最新版 推奨代替品ガイド

温度調節器

形 E 5 C J - C 2 B

生産終了商品と推奨代替商品

■外形寸法図

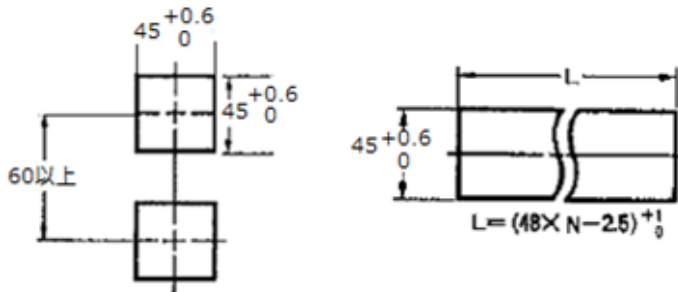
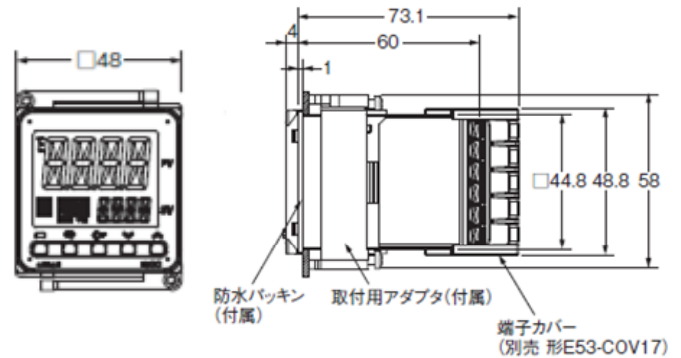
左記と同じ寸法で取付可能です。

■端子配置

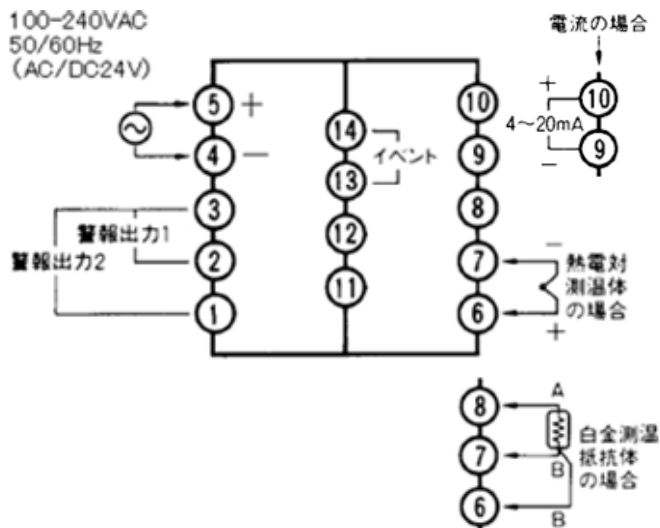
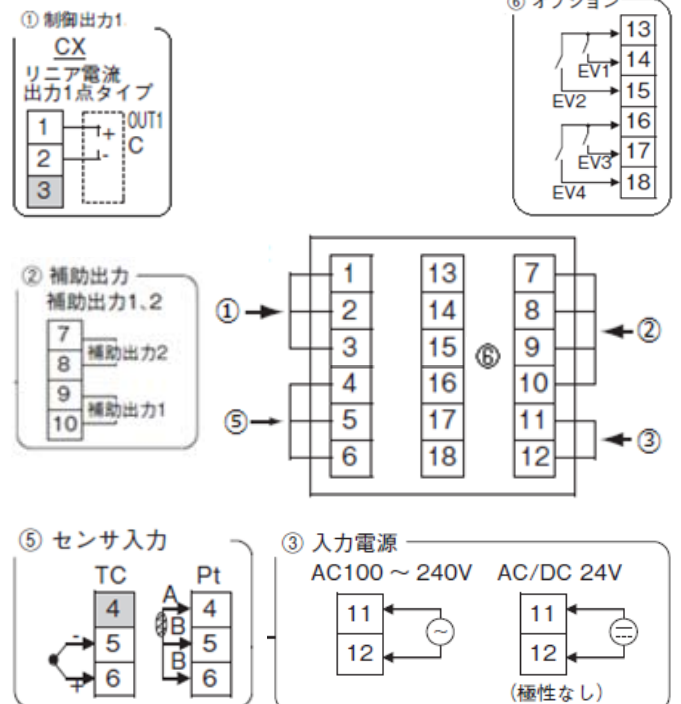
- ・電源電圧により形式が異なりますので、ご注意ください。
- ・PV 表示の色が赤色から、白色に変わります。
- ・端子ネジサイズが M3.5 から、M3 に変わります。
圧着端子は、M3 または M3.5、外幅 5.8mm 以下のものが使用できます。外幅 5.8mm より大きい圧着端子をお使いの場合には、付け替えをお願いいたします。
- ・端子配置が異なります。
- ・許容負荷抵抗が 600Ω 以下から、500Ω 以下に小さくなります。
- ・置き換えにあたり、E5CJ の設定内容を控えておいてください。
取り外す前にパラメータ設定内容の記録をお願いいたします。故障により表示がでない場合には、使い方をお伺いしながら確認をさせていただきますのでお客様相談室にお問合せください。
パラメータ設定以外に、内部スイッチの設定がありますので、ご注意ください。(3 ページ目の補足資料参照)
